改善箇所説明図

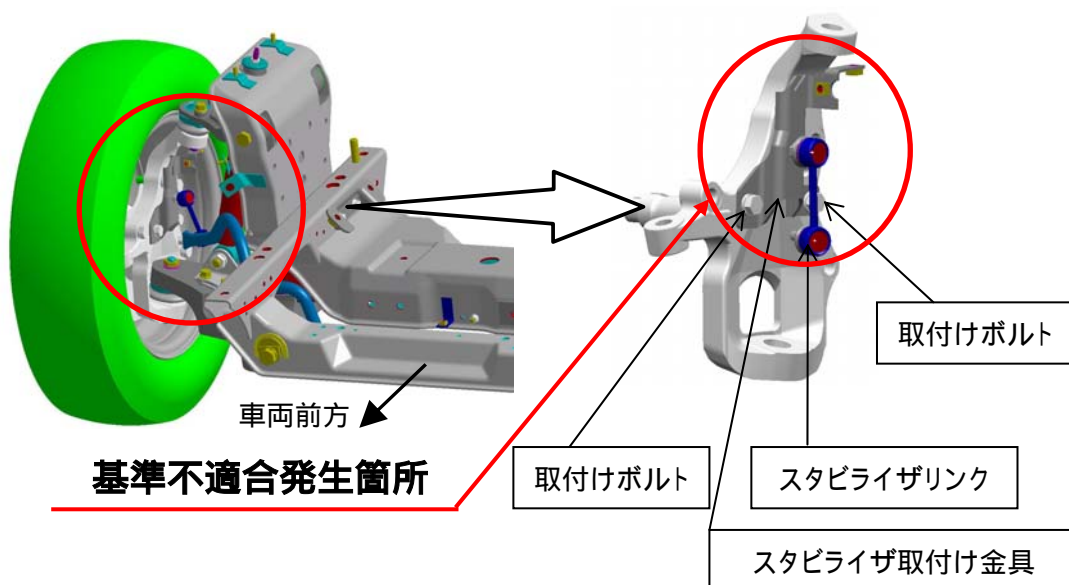
前輪独立懸架車のスタビライザ取付け金具の強度が不足しているため、高重心旋回等を繰り返すと、当該取付け金具部に亀裂が発生するものがある。そのため、そのままの状態で使用を続けると亀裂の進行により当該取付け金具が破断して、ブレーキホースを損傷させ、ブレーキ液が漏れて制動力が低下するおそれがある。

全車両、スタビライザ取付け金具，リンクおよび取付けボルトを対策品に交換する。

注：□は、交換部品を示す。
